**URGENT – Notice corrective de matériel médical**

**Système manuel de changement de collimateur à utiliser avec un système d'imagerie ADAC VERTEX Plus, CARDIO, SOLUS ou VERTEX V60**  
**La cassette du collimateur est susceptible de ne pas s'engager, ce qui peut entraîner des dommages corporels**

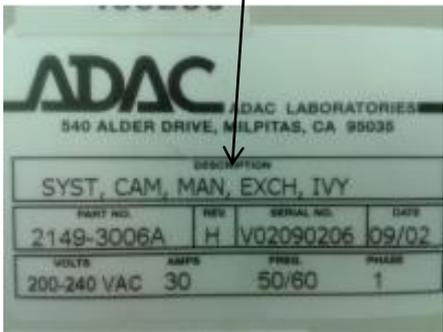
| <p><b>Description du problème</b></p> | <p>Philips Healthcare a été informé par ses clients que, lors d'une procédure manuelle de changement de collimateur, l'opérateur a tenté de faire glisser la cassette du collimateur contenant le détecteur 2 du collimateur haute résolution VERTEX (VXHR) de l'armoire de stockage du collimateur vers le chariot de changement de collimateur.</p> <p>Lors du glissement du collimateur VXHR et de sa cassette vers le chariot, la cassette ne s'est pas correctement alignée avec les rouleaux de guidage du plateau du chariot et le verrou mécanique. Le collimateur et la cassette du collimateur, qui se trouvaient sur le chariot, sont tombés au sol. Cette chute a entraîné un dommage corporel mineur à l'opérateur. Aucun cas de dommage corporel grave suite à cette situation n'a été rapporté. Le système manuel de changement de collimateur et l'armoire de stockage sont représentés ci-dessous. Reportez-vous à la Figure 1.</p> <div style="text-align: center;"> <p><b>Collimateurs et cassettes de collimateur stockés</b><br/> <b>(La flèche indique la cassette du collimateur stockant le collimateur VXHR)</b></p> </div> <p style="text-align: center;">Figure 1 : Système manuel de changement de collimateur</p> |
